**MINASシリーズ ACサーボアンプ背面取付板の  
取り付け穴追加に関するお知らせ**

■変更内容

サーボアンプの背面取付板(ベースマウント用ブラケット)に関して、取り付け穴を下記図のように上下2か所から、中央部上下位置と左部上下位置の合計4か所に変更いたします。

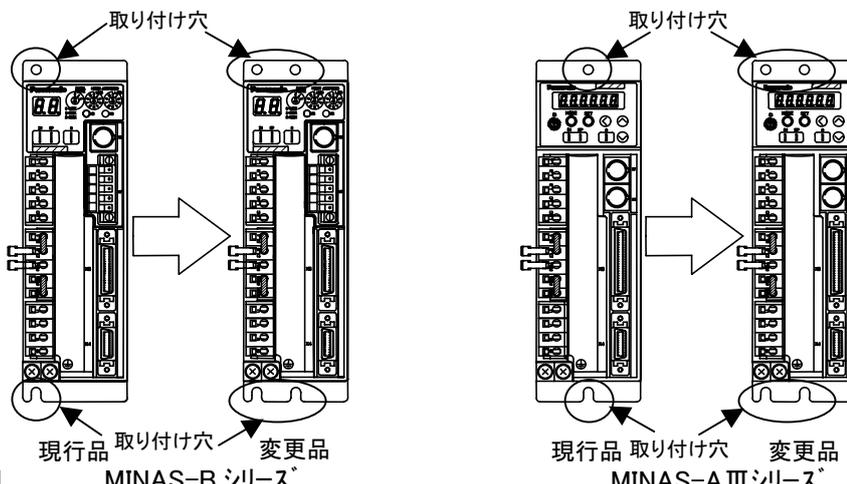
MINAS-Bシリーズ  
部品共用化のため。

取り付け方法に関しては今までどおり、中央上下位置もしくは左部上下位置のどちらか2か所の取り付けをお願いいたします。取り付け穴位置の詳細寸法等に関しては、別紙を参照願います。
